2019年8月吉日
株式会社 正興電機製作所

BC-L カバーの形状変更のお知らせ

BC-L カバー(形式: BC-L)

現 行 品	変 更 後
外 観	側面 	側面 
	正面 	正面 
	側面 	側面 
材質	ポリカーボネイト樹脂(透明)	現行品と同一

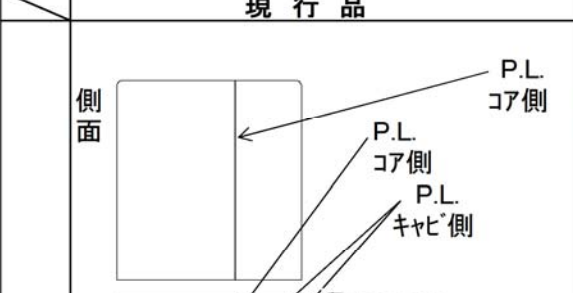
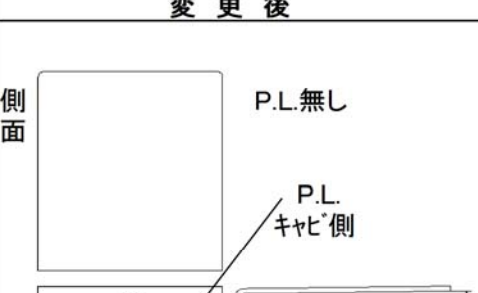
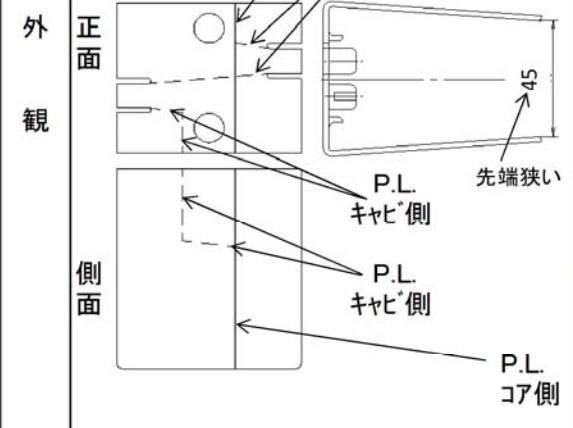
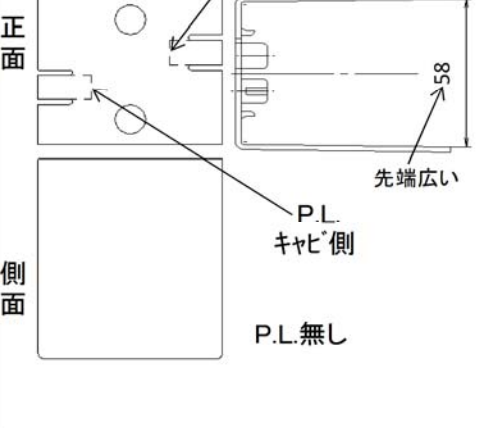
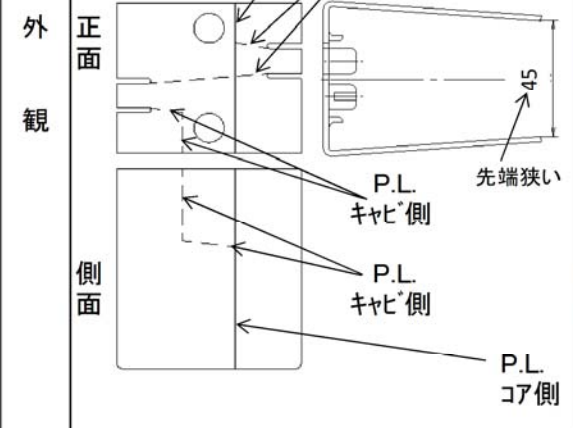
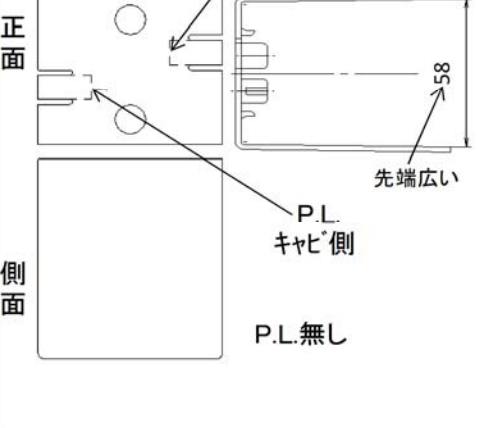
生産用の金型が破損し、生産継続不可能となりましたので、更新金型を製作致しました。その際に金型の耐久性向上の為、金型構造を変更しておりますので、パーティングライン(P.L.)の位置及び先端部の開き寸法が変更となります。
